Mairie du Tampon

Réalisation d'une retenue collinaire dite Piton Sahales

Demande d'autorisation environnementale unique – Dossier DEAL n°2021-89

MEMOIRE EN REPONSE A L'AVIS DE LA MISSION REGIONALE D'AUTORITE ENVIRONNEMENTALE DE LA REUNION

Figure 1 – Stratégie de végétalisation du site (source : SODEXI Ingénierie)

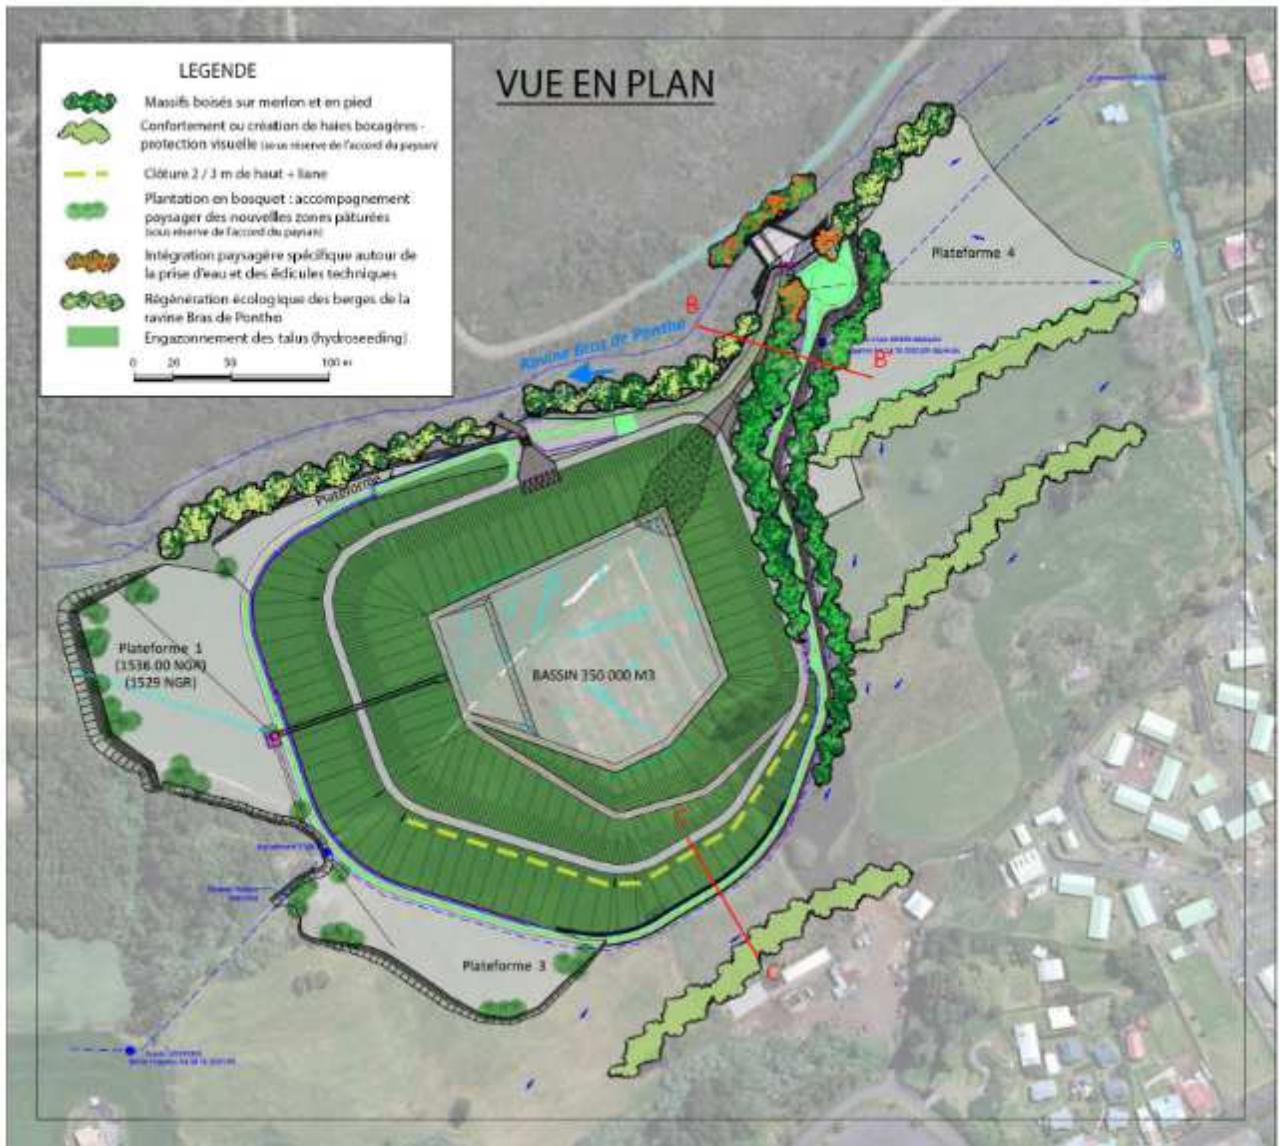
Demande n°1 : Compte tenu de l'incertitude qui apparaît dans l'étude d'impact pour garantir l'absence d'atteinte aux espèces dans le cadre des mesures proposées, l'Ae demande au porteur de projet de compléter le rapport en privilégiant des mesures d'évitement ou de réduction permettant de préserver sans réserve les espèces de flore et de faune protégées.

- Mise en place d'une végétation indigène à forte valeur patrimoniale lors de la remise en état, bordure de site **en plantations périphériques de haies vives en faveur du Busard de Maillard, notamment au niveau des berges de la ravine.**

- **Réalisation de massifs boisés sur les merlons de protection et le long du chemin d'accès Est et du canal d'amenée :**

L'objectif est de constituer des massifs denses sur des épaisseurs (ou largeurs) variables d'environ 3 à 5 m, sur les talus et les merlons localisés entre le Chemin d'accès Est et la rampe d'accès intérieur au bassin (cf. coupe de principe ci-dessous).

Etat projet : vue depuis le chemin Doret avec le chemin d'accès à la retenue et au fond la crête de la retenue avec les massifs boisés en pied et les haies bocagères devant.

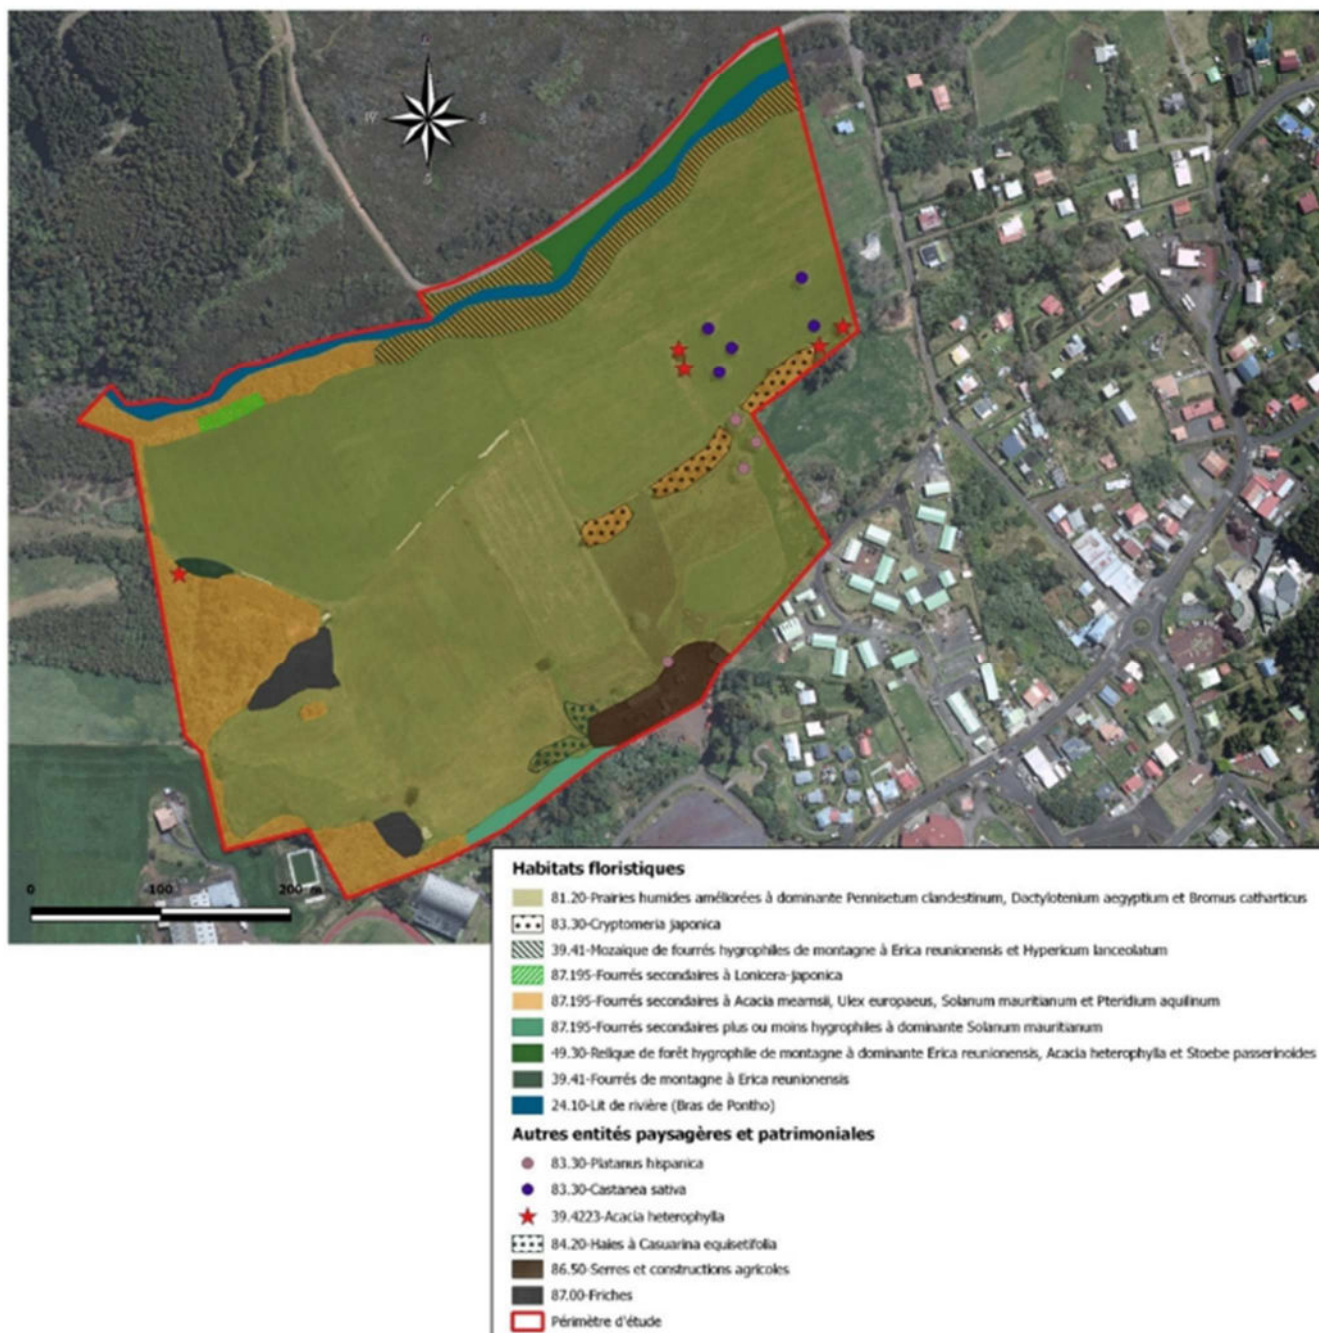
- de proposer des photos-montages en perspectives du projet depuis les zones résidentielles et hôtelières à l'est et sud-est, et de préciser les modalités d'intégration du projet si les haies bocagères ne pouvaient se faire ;

Selon son analyse, les vues rapprochées les plus significatives concernent quelques constructions résidentielles implantées en bordure du chemin Doret qui domine légèrement le site à l'Est (dont tout particulièrement une habitation localisée en aval du chemin et en limite de la parcelle concerné). Des vues « état initial et état projet » ont été réalisées depuis le chemin Doret et sont présentées ci-dessous. Sur cette vue, les hauteurs du remblai du projet par rapport au terrain actuel restent très limitées, ce qui permet facilement de masquer le talus par des végétaux : les talus de remblais seront végétalisés (le retour d'expérience de la retenue de Piton Marcelin indique un développement très rapide du couvert végétal). **La végétalisation du talus sera complétée par la création de massifs boisés en pied et sur merlon**, ainsi que la création de haies bocagères. Ces mesures permettront une intégration rapide du projet dans son environnement. L'entreprise en charge de réaliser les aménagements paysagers aura des obligations de résultats avec un engagement sur les garanties de reprise des végétaux.

Etat actuel : vue depuis le chemin Doret (futur accès à la retenue)
